## リコール届出一覧表

リコール届出日：平成30年4月17日

## 改善箇所説明図

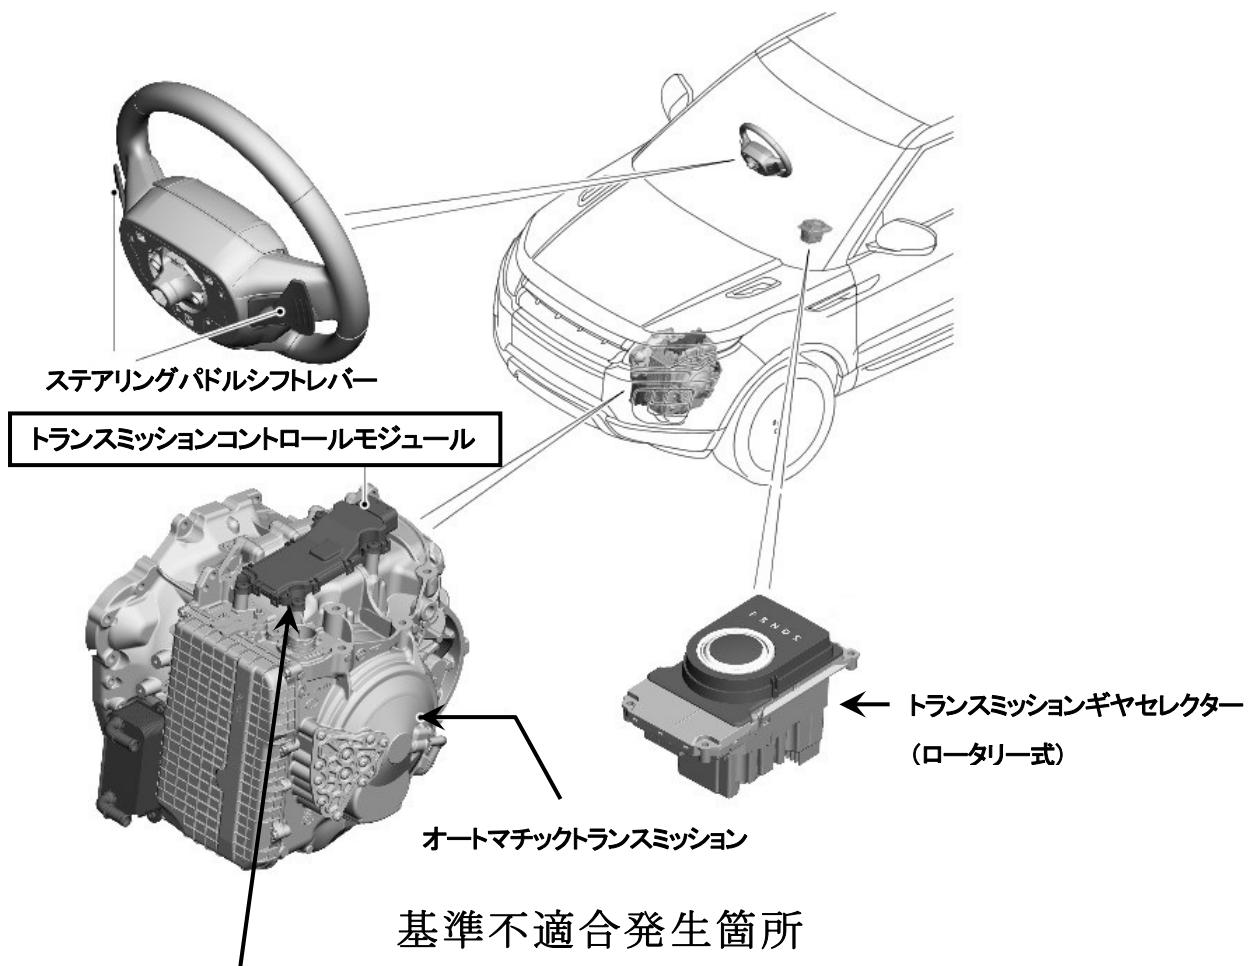
〔トランスミッションコントロールモジュールのプログラムが不適切なため、シフト制御用センサー配線接続端子の製造上のばらつきによる電気抵抗変化を異常として検知することがある。そのため、走行中に警告灯が点灯し、ギヤがニュートラルになり走行不能となるおそれがある。〕

全車両、トランスミッションコントロールモジュールの制御プログラムを対策プログラムに書き換える。

識別：トランスミッションコントロールモジュールコネクタ部に白ペイントを塗布する。
